改善箇所説明図

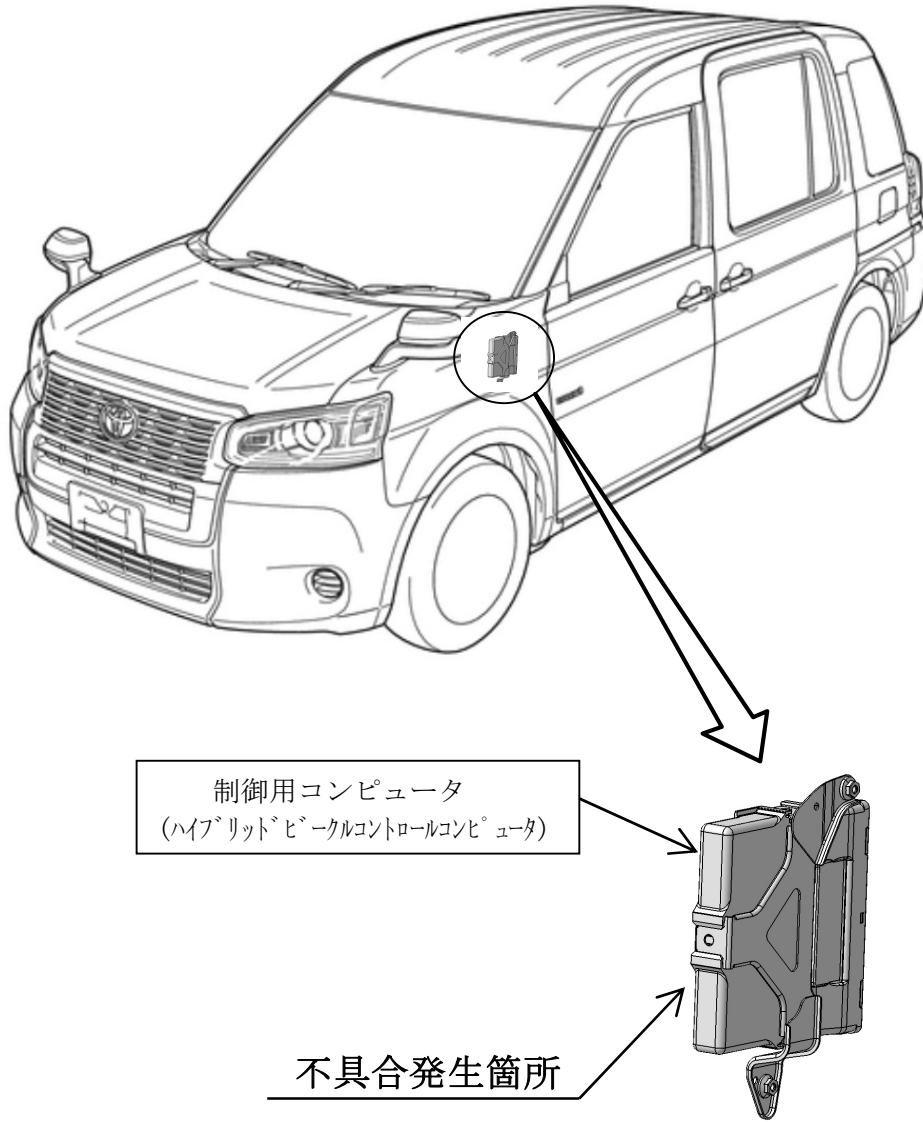
シフトロック装置において、制御プログラムが不適切なため、停車中ハイブリッド用エンジンが始動時または停止時にシフトロックが作動しないことがある。そのため、ブレーキを踏まずにPレンジからDまたはRレンジにシフト操作可能となり、意図せず車が動き出すおそれがある。

全車両、シフトロック制御プログラムを修正する。

識別：改善済車両には運転席下の車台番号打刻のハイフン下に黄色ペイントを塗布する。
